**Avis délibéré de la Mission régionale d'autorité environnementale
de Nouvelle-Aquitaine sur le projet de mise en compatibilité par
déclaration de projet n°3 du plan local d'urbanisme
intercommunal (PLUi) de la communauté d'agglomération d'Agen
relatif à la réalisation d'un parc photovoltaïque dans la commune
de Sérignac-sur-Garonne (Lot-et-Garonne)**

n°MRAe 2025ANA39

dossier PP-2025-17139

Porteur du Plan : communauté d'agglomération d'Agen

Extrait du plan de zonage avant (à gauche) et après (à droite) la mise en compatibilité n°3
(Source : dossier de mise en compatibilité pages 34 et 35)

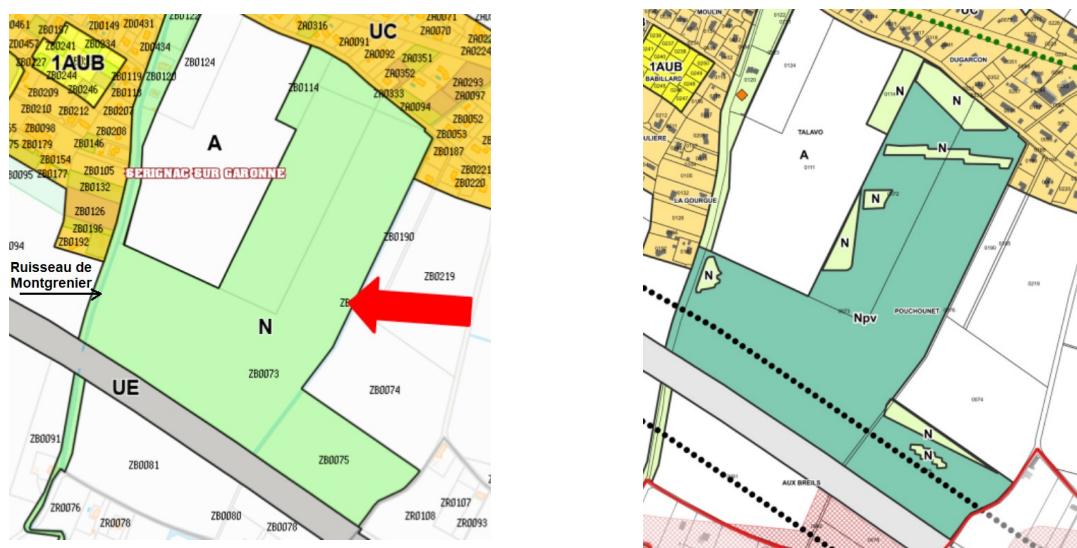
La mise en compatibilité prévoit de reclasser en zone naturelle Npv, dédiée à l'installation de parcs photovoltaïques au sol pour le développement d'énergie renouvelable, un espace d'une surface de 19 hectares actuellement classés en zone naturelle N dans le PLUi en vigueur.

Le règlement écrit du PLUi est inchangé. La collectivité aurait pu utilement rappeler, dans la notice de présentation, la surface et la localisation du zonage Npv déjà existant sur le territoire intercommunal.
